Apéndice 9.- Informe de ENDESA DISTRIBUCIÓN ELÉCTRICA S.L. Unipersonal al proyecto de urbanización camino nuevo de Maracena, 12 de enero de 2018

ASUNTO: INFORME AL PROYECTO DE URBANIZACION CAMINO NUEVO FASE II DE MARACENA
Expte::
Rfa: JJZ

PROYECTO:	PROYECTO DE URBANIZACIÓN PARCIAL EN LA ANTIGUA FÁBRICA DE JIMESA Y PERÍMETRO EXTERIOR	ESCALA: 1/750
SITUACIÓN:	CALLE CAMINO NUEVO. MARACENA (GRANADA)	FECHA: FEB-2018
PROMOTOR:	GESPATER S.L.U.	EXPTE: 637-02-15
PLANO:	INFRAESTRUCTURA DE TELECOMUNICACIONES	19

PROYECTO: PROYECTO DE URBANIZACIÓN CAMINO NUEVO DE MARACENA FASE 2
SITUACIÓN: CALLE CAMINO NUEVO. MARACENA (GRANADA)
PROMOTOR: EXCMO.AYUNTAMIENTO DE MARACENA
PLANO: EMPLAZAMIENTO DE LA ACTUACIÓN

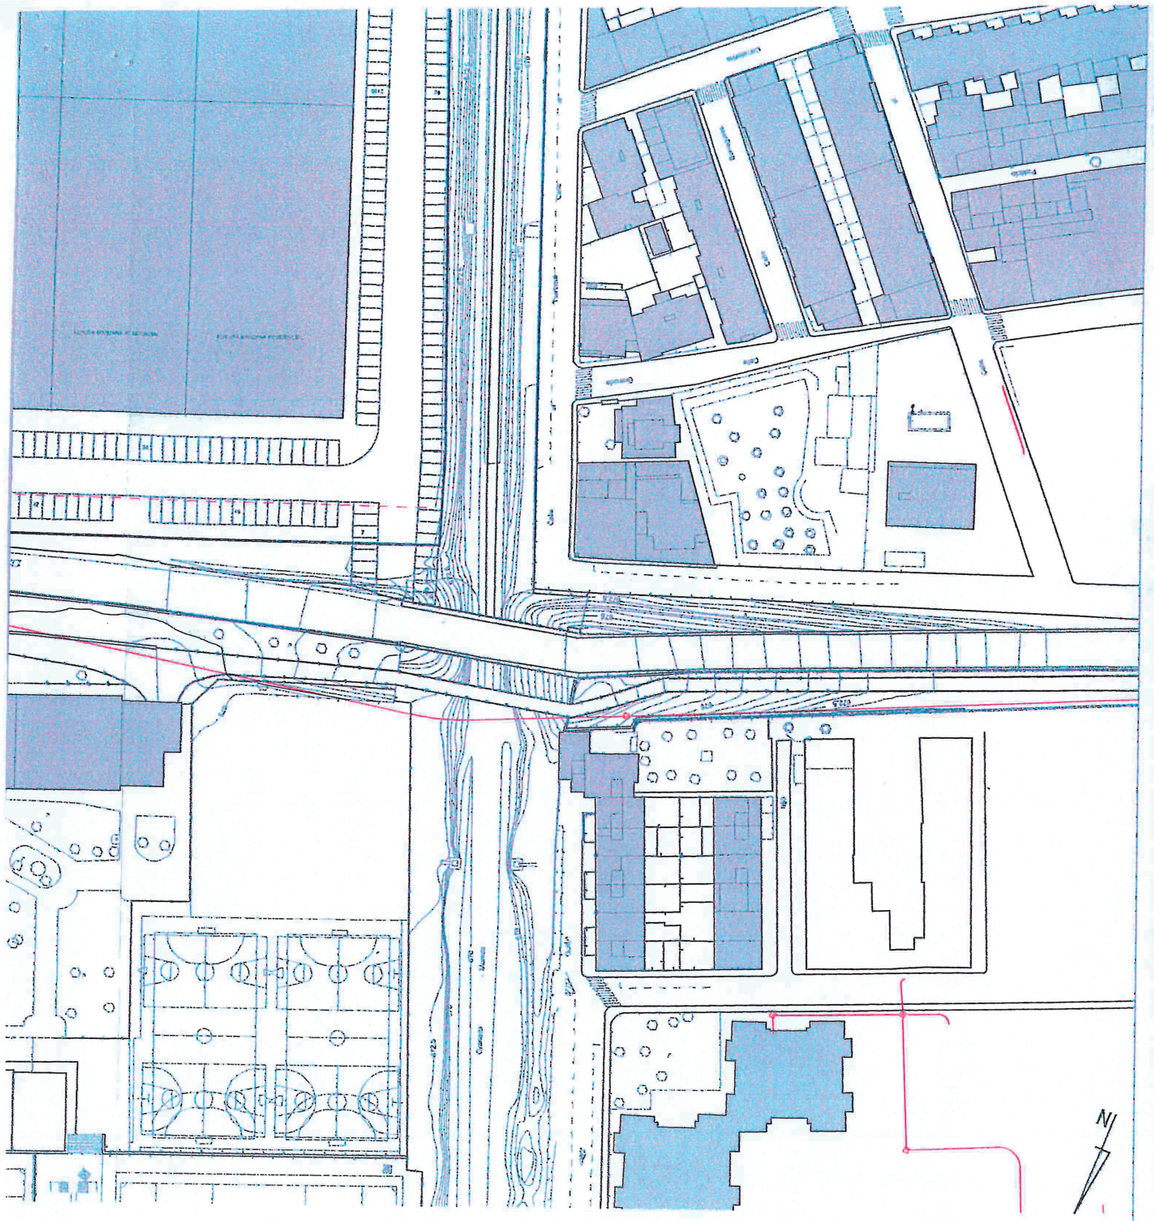
En relación con el Proyecto de Urbanización Parcial en la Antigua Fábrica de Jimesa y Perímetro Exterior, en C/. Camino Nuevo de este Municipio, se adjunta plano de emplazamiento y canalizaciones de obra civil para la implantación futura de la red de Telecomunicaciones, para su aprobación por parte de esa compañía.

PROYECTO: PROYECTO DE URBANIZACIÓN CAMINO NUEVO DE MARACENA
SITUACIÓN: CALLE CAMINO NUEVO. MARACENA (GRANADA)
PROMOTOR: EXCMO.AYUNTAMIENTO DE MARACENA
PLANO: INFRAESTRUCTURA DE TELECOMUNICACIONES FASE II

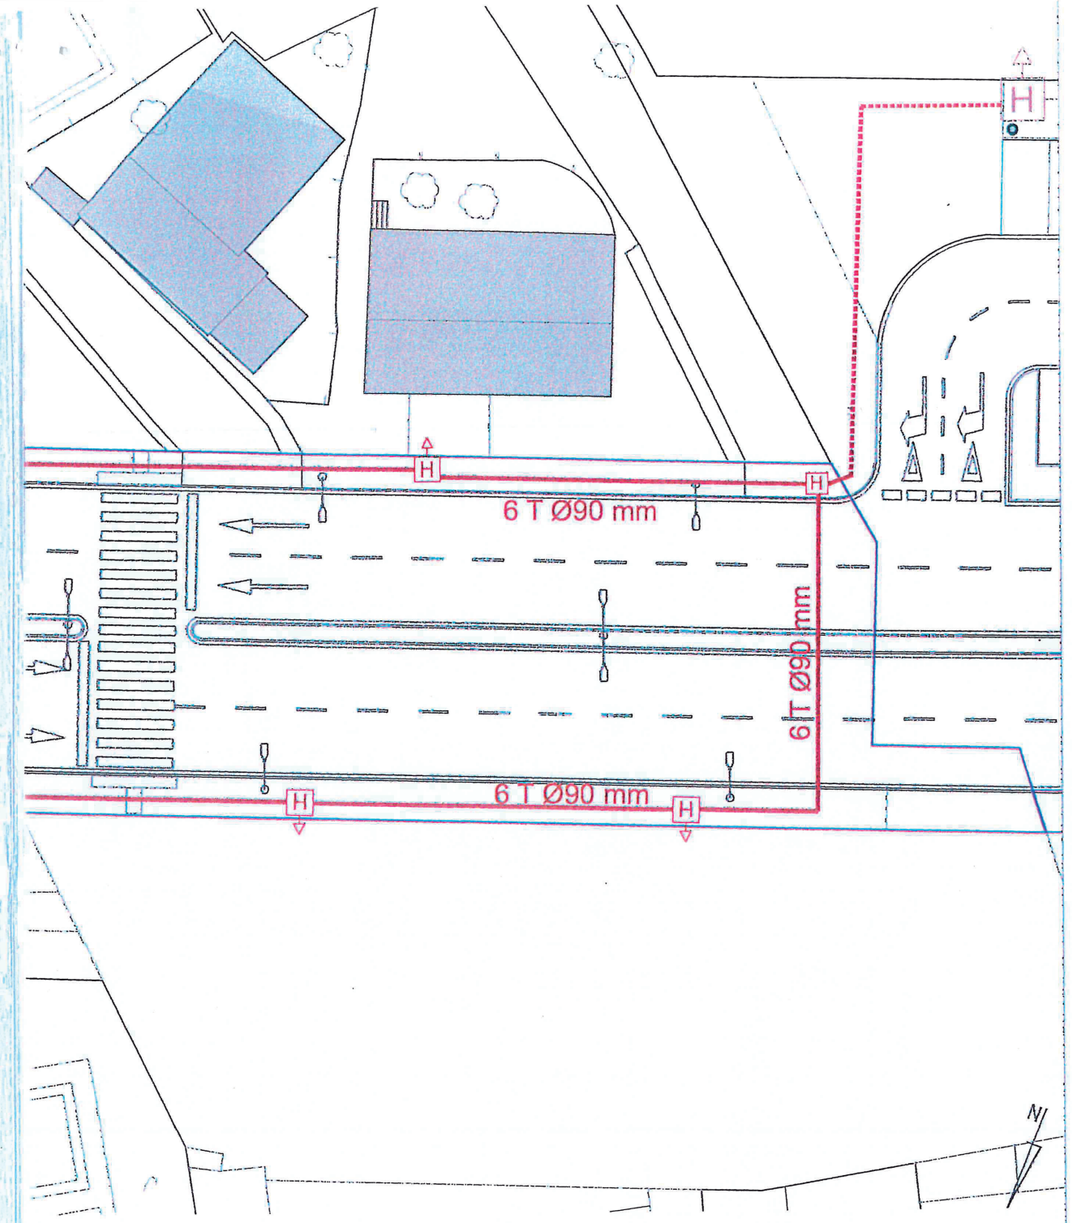
Buenos días Alfredo, si la canalización va destinada a **red de alimentación** la veo correcta, pero si va a ser destinada a **red de distribución de acometidas** se debería hacer con arquetas tipo M y sería necesario construir algún pedestal para armarios.
Saludos
